PROJETS DE CENTRALE PHOTOVOLTAÏQUE AU SOL SUR LA COMMUNE DE GOMMEVILLE (21)

PC 021 302 23M0001 et PC 021 302 23M0002

Mémoire en réponse à l'avis de la MRAe
n°BFC-2024-4556 en date du 22 novembre 2024

08/04/2025

Figure n°2 : Plans des tables de modules lestées avec gabions pour le site des Hautes Forêts

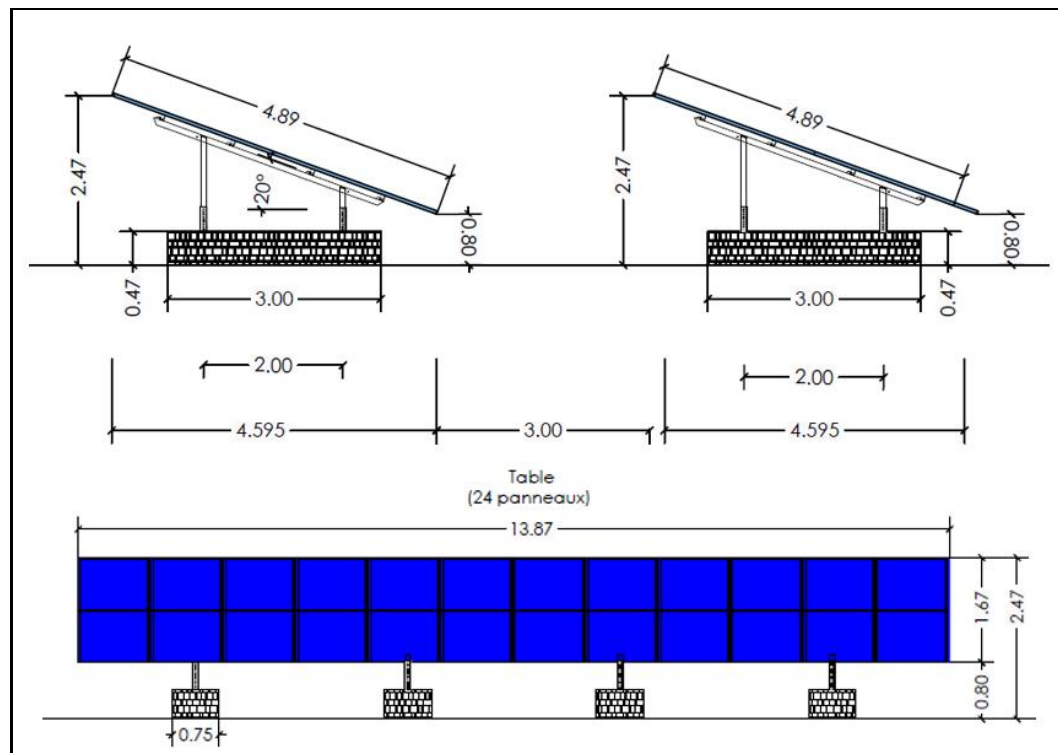
La MRAe recommande d'expliciter les raisons qui ont conduit à des techniques d'ancrage différentes sur les deux secteurs, en produisant au besoin les éléments ou études géotechniques permettant de les justifier.

Pour le site des « Hautes Forêts », le choix se porte sur des structures de types casiers à gabions (bacs treillis soudés ou métallique) qui seront lestés à l'aide des matériaux présents sur site (plaquette de roche) permettant de ne pas apporter de matériaux venant de l'extérieur pour lesté les structures. Ceci conduira à réduire l'impact carbone du projet tout en limitant le trafic à l'extérieur du site et à revaloriser les matériaux sur site.

Figure n° 22 : Hypothèse de raccordement / Milieux potentiellement humides
Au regard de la nature du projet et de l'insertion des câbles des raccordement sur les accotements de la Route Départementale n°910 et des chemins pour la majorité

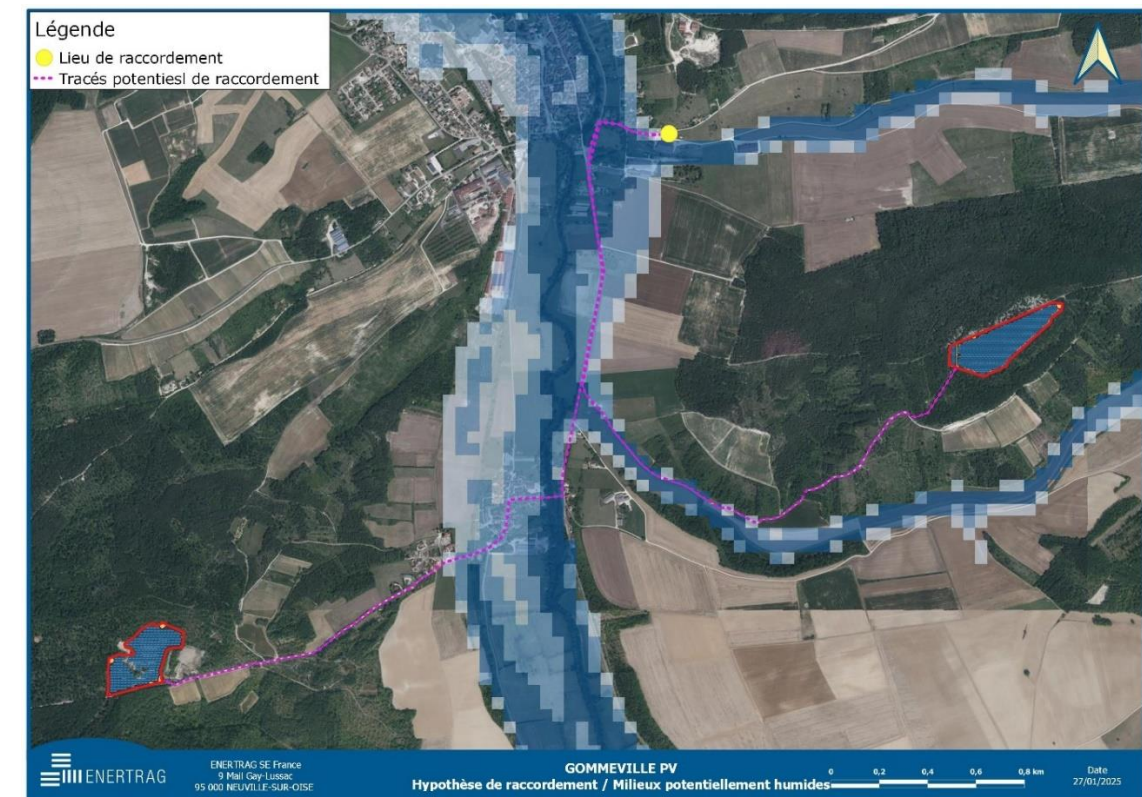
Les hypothèses de raccordement pourraient également concerner des milieux potentiellement humides (voir figure ci-dessous).

du linéaire. Les impacts du raccordement externe des projets photovoltaïques au sol de Gomméville sur le milieu physique, la faune et la flore sauvage sont non significatifs.
